SOMMAIRE

2 - Les objectifs du projet validés en APS et identification des manques

3 - Compléments de l'APS et réévaluation

PLAN APS - @ APS Tome 2 Paysage

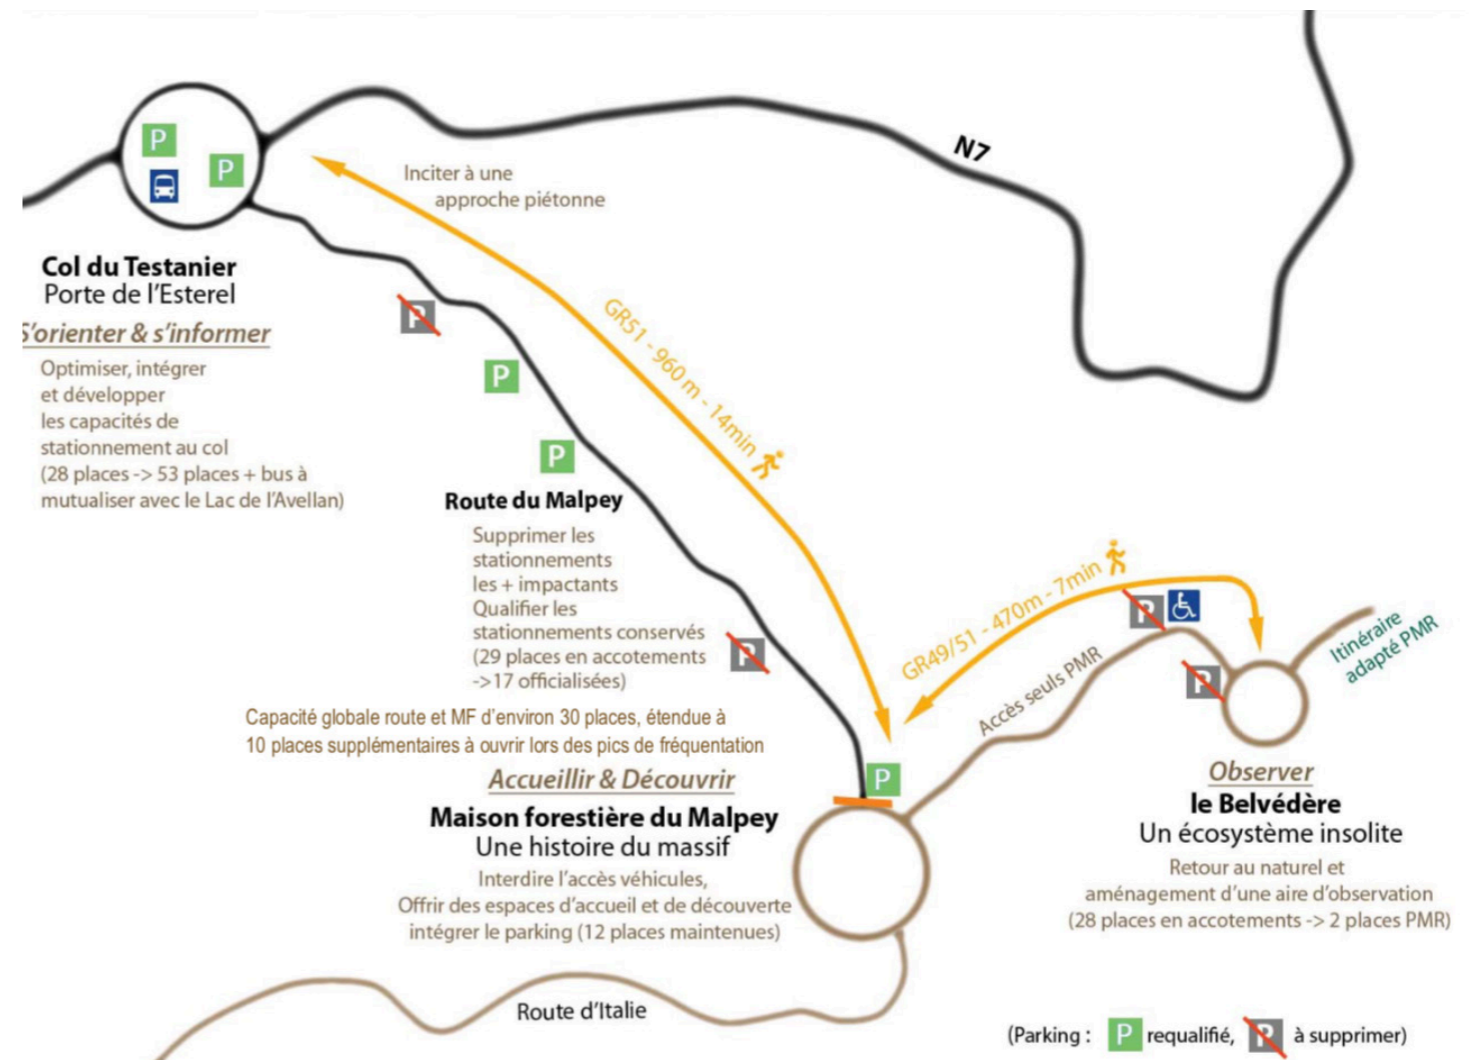
L'ensemble des éléments ci-dessus représentent des intentions générales, des objectifs au stade esquisse pour valoriser le site "adapter, mutualiser, optimiser, qualifier, intégrer, accompagner, proposer", mais ne définissent pas clairement les actions et aménagements qui en découlent et sur lesquels le chiffrage de l'APS doit reposer.

°Le tracé n'a pas été réalisé sur l'ensemble des propositions qui sont faites, les secteurs tracés représentent les stationnements existants, les nouvelles zones envisagées pour les véhicules ne mentionnent qu'une légende "potentiel 5 à 10 places" et "potentiel 20 à 25 places". Le nombre de stationnements ainsi que leurs structurations n'étant pas concrètement spatialisé l'évaluation des coûts ne repose donc pas sur des mètres réels conduisant donc à un chiffrage sous-évalué.

°Il est fait mention d'1 place de stationnement bus (sans détails d'aménagement ni chiffrage) cependant aucun tracé n'apparaît. Les stationnements vélos, motos ou PMR ne sont pas tracés non plus.

- Les plantations ont été spatialisées en deux catégories "arboré" et "paysager bas". Il est impératif de s'assurer de la viabilité de ces espaces de plantation tant sur leurs caractéristiques que leurs emplacements et ceux vis-à-vis du risque incendie et des recommandations des OLD.

D'autre part un travail important de définition des essences et modes de plantation reste à faire qui n'a pas été réalisé.

Le chiffrage mentionne "mobilier d'interprétation", le plan indique "aire de pique-nique", mais aucune précision complémentaire n'est faite sur le nombre envisagé permettant d'évaluer avec justesse les coûts.

Il est fait mention sur le plan d'un point "signal d'appel du col" et d'une "Porte d'entrée du massif", le chiffrage mentionne "mobilier d'interprétation", le dossier indique "Une signalétique à compléter, organiser et mettre en scène" et "Symboliser l'entrée du massif informer sur les accès et parcours transmettre les consignes", cependant aucune précision complémentaire n'est faite sur le nombre envisagé permettant d'évaluer avec justesse les coûts.

2.2.2- La route du Malpey :

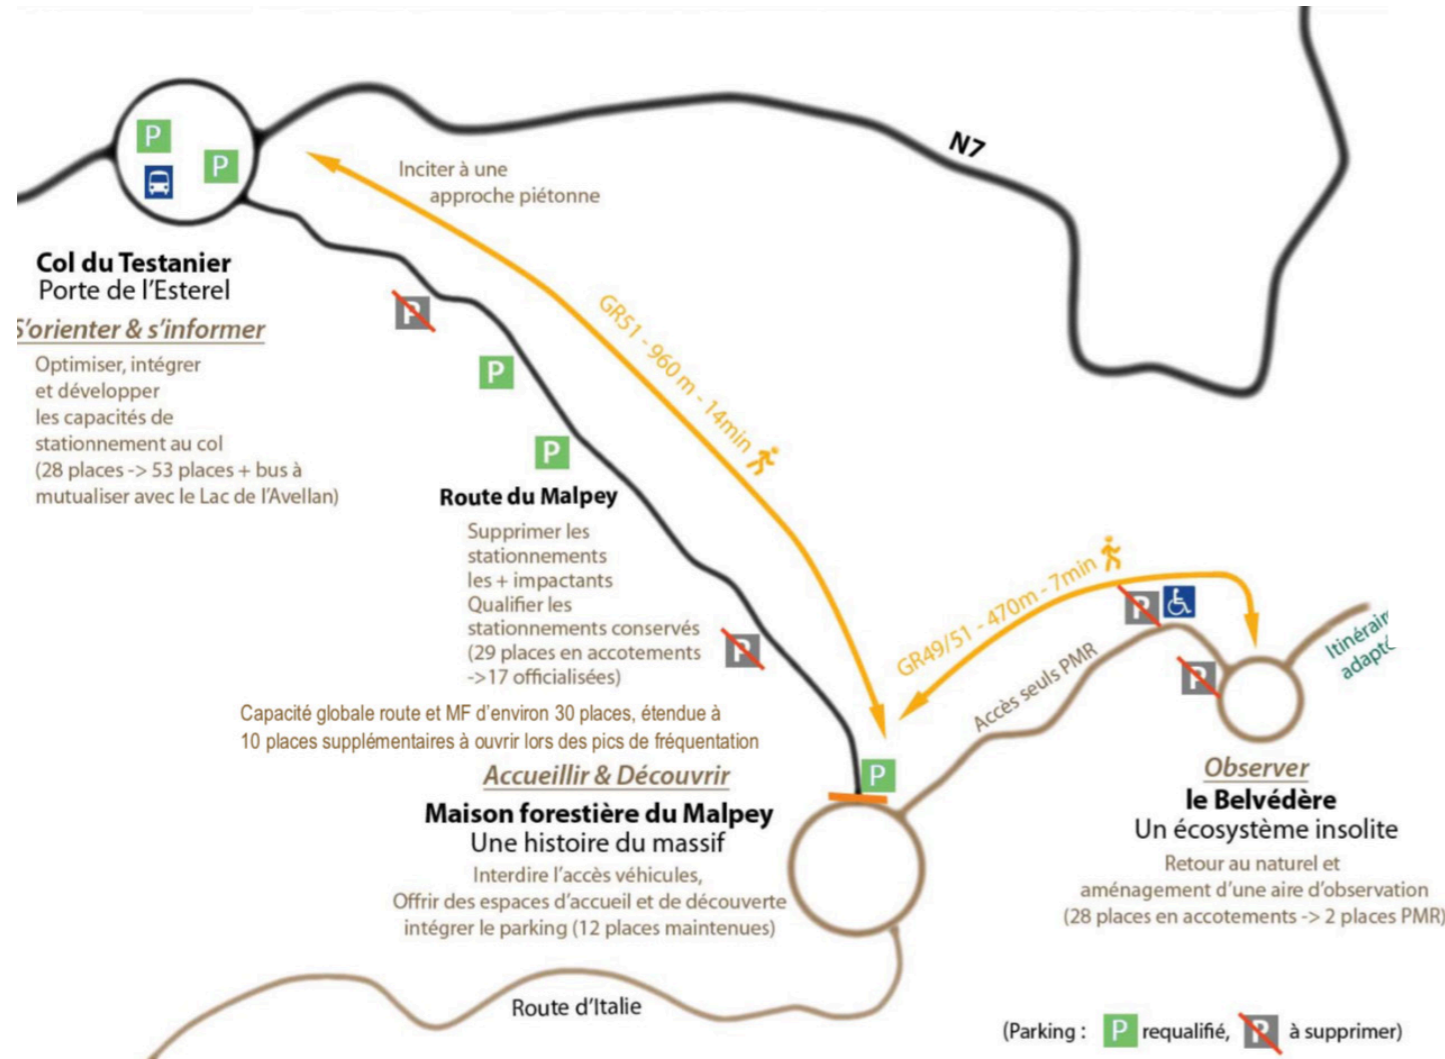
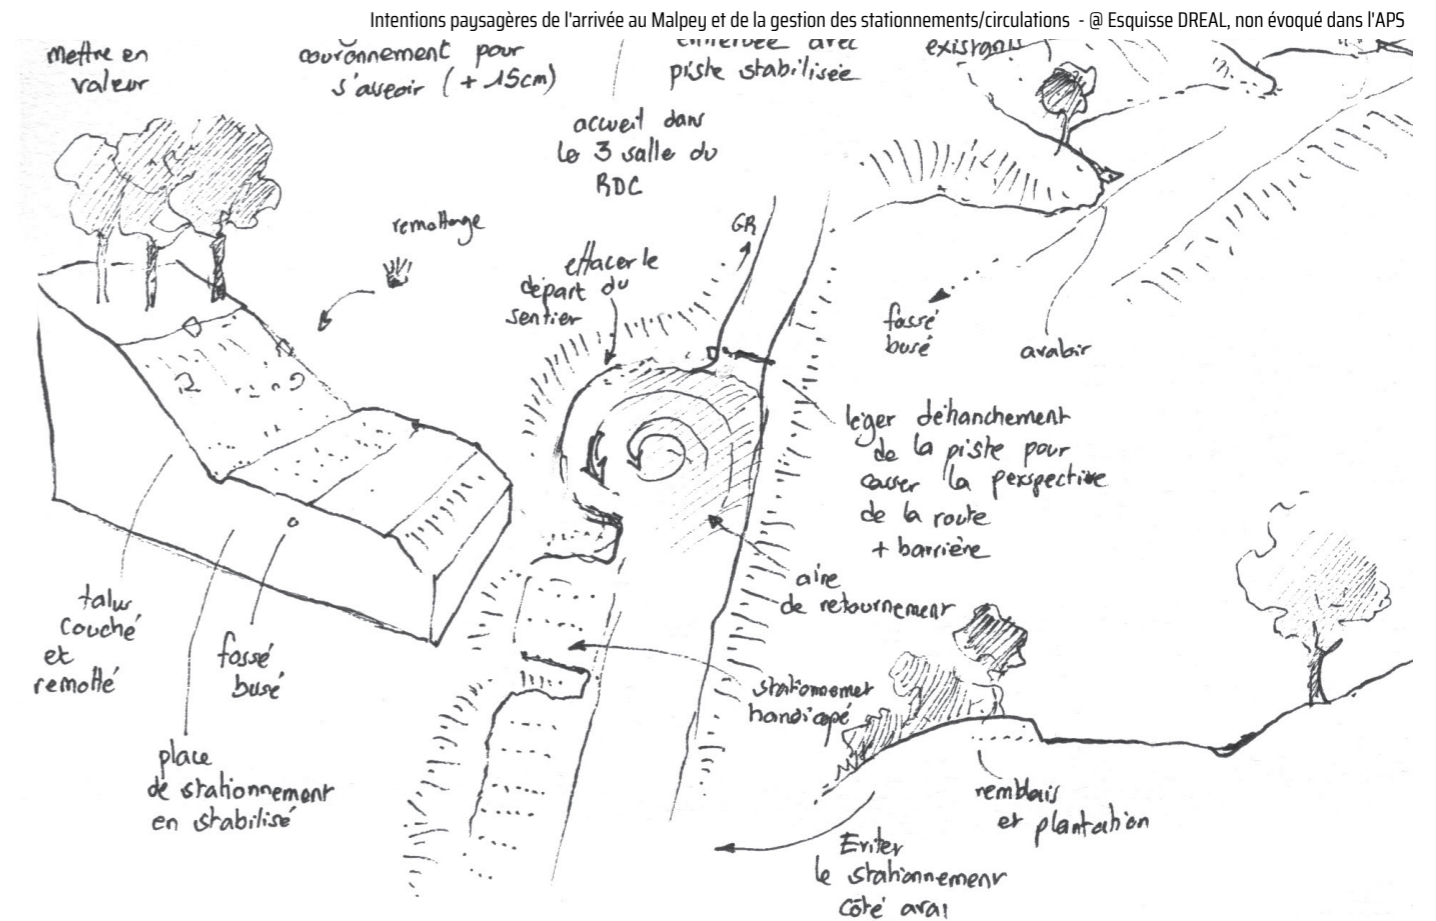
Ce secteur du territoire de projet a peu été défini dans la phase APS en dehors des objectifs de capacité de stationnements. Seul l'estimatif évoque l'installation de plants forestiers, de mobiliers, signalétiques, de marquages des places et de reprise des points à temps de la voie.

- **La structure et la quantité des stationnements** : 3 espaces de stationnement sont proposés sur la route, le premier avant la maison Forestier et deux à mi-parcours de la route entre Col et MF, mais aucun tracé, ni détail d'intention d'aménagement n'ont réellement été fournis permettant d'établir un quantitatif de place et un chiffrage réaliste.

° Le parking 1 avant la MF envisage 12 places, sans prendre en compte que ce parking est en impasse et qu'il est donc indispensable de prévoir une aire de retournement (prestation non chiffrée mais exigée au PPRIF). Cette aire de retournement doit s'intégrer dans l'espace et empiéter sur la partie stationnement. Le nombre de places initialement prévu à cet emplacement est à questionner.

° Le parking 3 proposé est un accotement offrant peu d'espace pour optimiser des stationnements sécurisés et intégrés. Il est à questionner.

- **Les Plantations** : Il est fait mention de plants forestiers, mais aucun secteur n'est réellement défini sur plan, seule une surface est mentionnée au chiffrage, sans explication sur son implantation sur site.

- **Les Signalétiques** : Il est fait mention dans le diagnostic " Un sentier jusqu'à la Maison Forestière à potentiel pédagogique : compréhension du relief, découverte du Massif et de sa flore..." puis dans le chiffrage "mobilier signalétique", mais aucune indication quant au site d'information pressentie ou à la qualité/quantité de supports, panneaux...

2.2.3 - La maison forestière et son environnement :

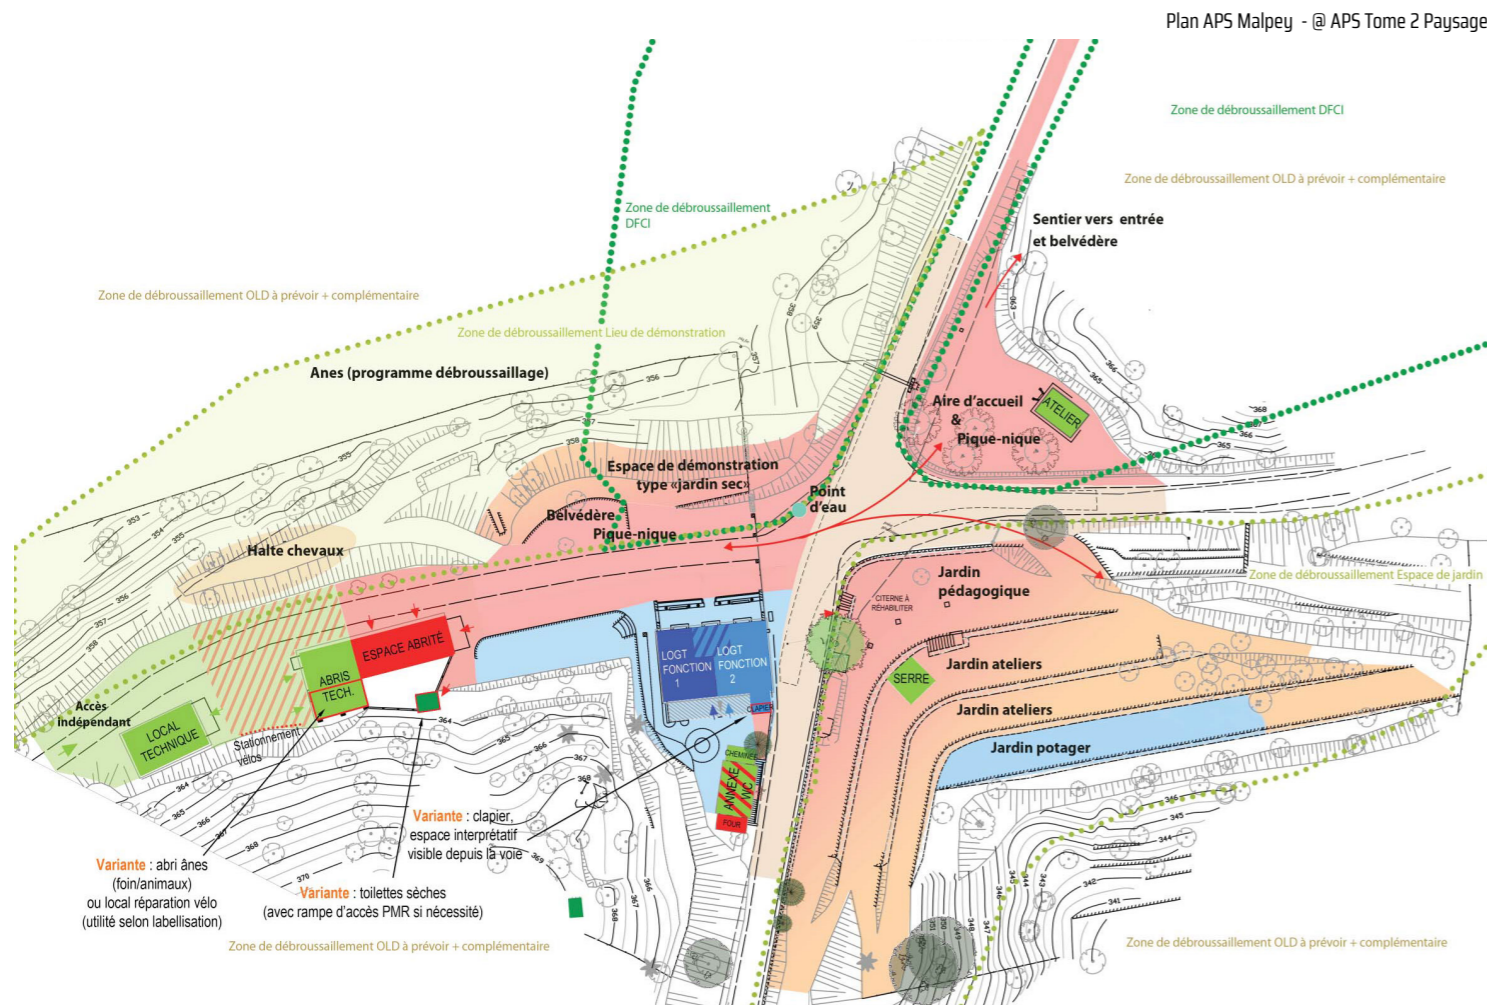
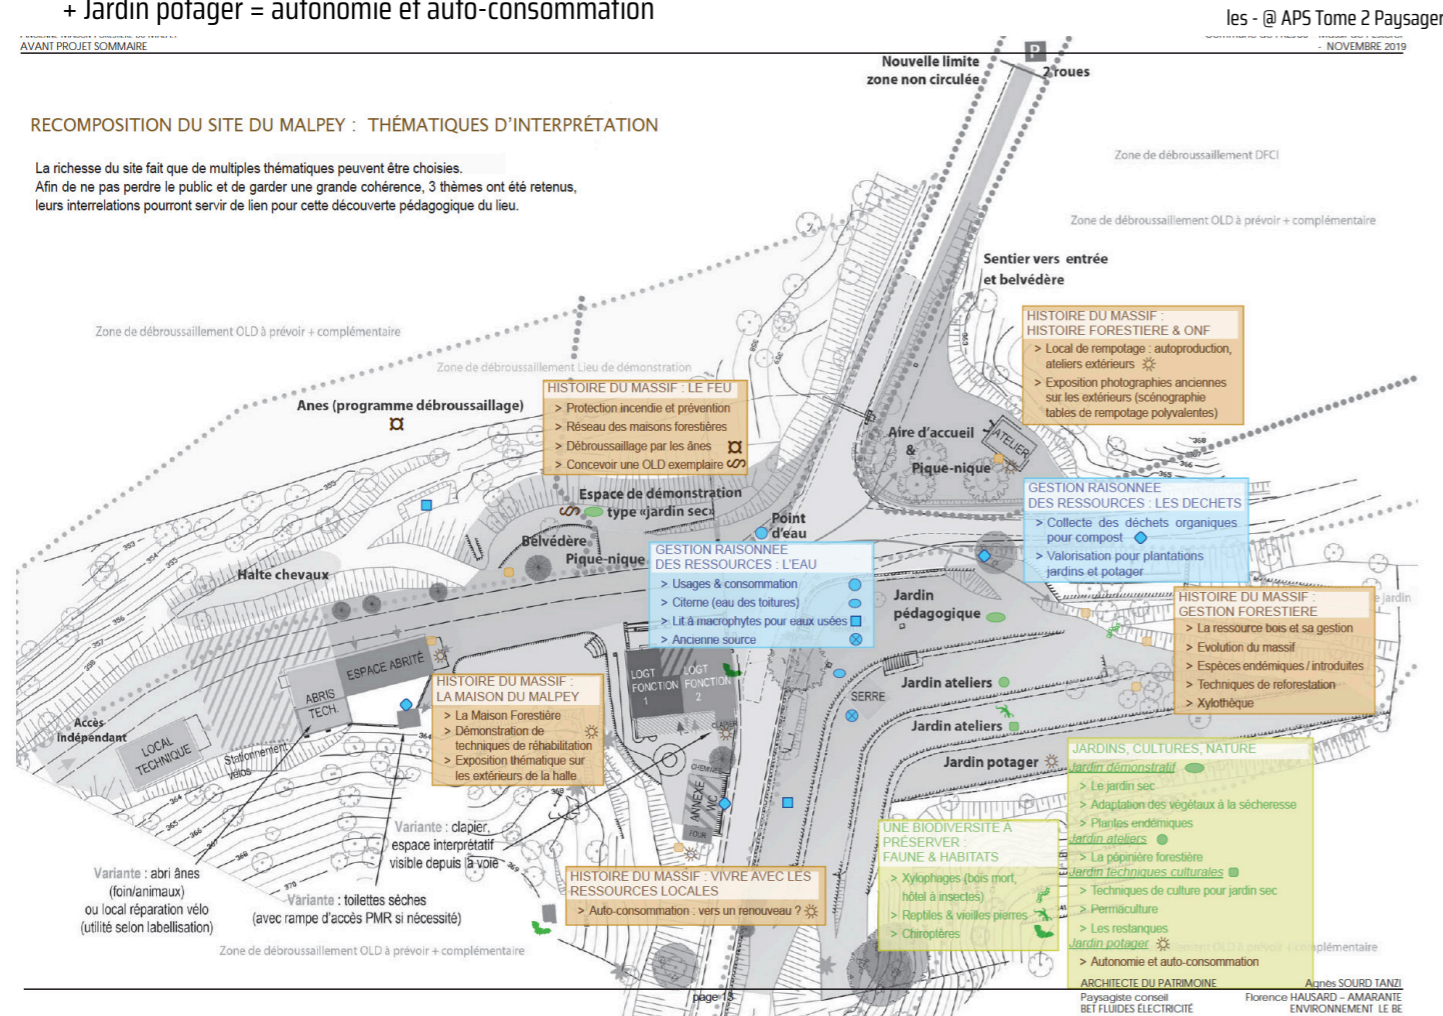
°L'APS propose d'arrêter les véhicules au niveau du dernier parking de la route du Malpey, sauf exception pour les PMR qui auront accès au belvédère. Pour ce faire, il est proposé une réduction de la voirie, la qualification piétonne, la mise en place de pavé chainette, de gravier et la qualification des cheminements. Aucun tracé de délimitation n'a été fait sur plan afin de déterminer la surface à traiter. De plus, les mesures du PPRIF prévoient un passage minimum de 4,00m de large pour permettre la circulation aisée des camions pompiers, la voirie est généralement inférieure à cette largeur.

°Le choix d'une finition en gravier est à questionner, car ce revêtement même si perméable ne permet pas de rendre l'espace PMR et peu présenter de mauvaises conditions à la pratique pour les vélos et chevaux. Il est nécessaire de trouver une alternative pour répondre aux attentes d'accessibilité (grave renforcé ou stabilisé renforcé).

- Les espaces Nord de la Maison Forestière : Les plans du dossier mentionnent un belvédère à valoriser, mais aucune solution d'aménagement n'a été ni proposée ni chiffrée. La gestion des revêtements n'a pas non plus été détaillée. Il est mentionné un point d'eau, mais non évalué à l'estimatif. En ce qui concerne la partie de jardin privé, aucune préconisation ni solution n'est apportée.

Mais ce post n'est pas plus détaillé en termes d'aménagements. En quoi consistent les intentions de sécurisation et de réhabilitation qui ont été chiffrées (barrières, ganivelles, plantation...etc.) ? Les zones de mur présentant des fragilités ou affaissements n'ont pas été repérées, font-elles partie du post sécurisation ?

° L'estimatif prévoit un post "plantation (plants forestiers) décapage, apport de terre et protection" pour une surface de 800m2 sur l'ensemble de la zone du Malpey, mais aucune délimitation d'intervention n'est tracé en plan pour justifier cette surface et ce poste ne comprend pas la mise en place de semis nécessaire à la renaturation.

Soit une surface d'environ 2800m² à 3000m². En somme des surfaces beaucoup plus importantes que ce qui a été estimé. L'objectif n'est pas de planter des plants forestiers sur l'ensemble de cette superficie, mais bien de renaturer de manière stratégique avec différentes strates végétales, arborées, arbustives, herbacées, sur l'ensemble du secteur, ce qui n'est pas le cas dans les propositions et n'a pas été évalué.

- **La halte à chevaux** : Le plan identifie une zone dédiée pour la halte à chevaux en contrebas de l'espace abrité tout public. Cette zone n'est pas du tout appropriée pour accueillir cette fonction. La surface et la pente ne permettent pas d'accueillir en toute sécurité les usagers. En effet, nous nous sommes rapprochés de professionnels spécialisés qui nous ont donné les préconisations suivantes :

Au regard de ces informations, il faut envisager un autre emplacement. Enfin, cette fonction a été spatialisée en plan, mais n'a pas été chiffrée.

- **La réhabilitation du bassin** : Le chiffrage mentionne ce post, sans définir de quel "bassin" il s'agit. Est-ce la cuve enterrée sur la restanque 1 ? Est-ce les anciennes "baignoires" ou mini-cuves de stockage sous la toiture de la maison forestière ? La fin du chiffrage évoque : "La remise en état des 2 bassins DFCI n'a pas été chiffrée, ni la réalisation/mise en place des bassins complémentaires nécessaire, ni le raccordement AEP par la piste du cheval de l'Estarpe ni l'accès PMR aux toilettes de la halle." Le bassin n'étant pas clairement identifié, le volume et le détail de prix n'étant pas indiqués, il est pour le moment impossible d'évaluer le coût réel de la réhabilitation du "bassin". Un travail supplémentaire d'identification et d'évaluation doit être mené.

- **Les mobiliers et signalétiques** : "Mobiliers interprétation extérieure + petit matériel jardins pédagogiques" inscrits à l'estimatif ne fait pas mention de la fontaine dessinée sur le plan ni des mobiliers d'accueil de type bancs, ou table pour les aires de pique-nique. Ils n'ont donc pas été estimés.
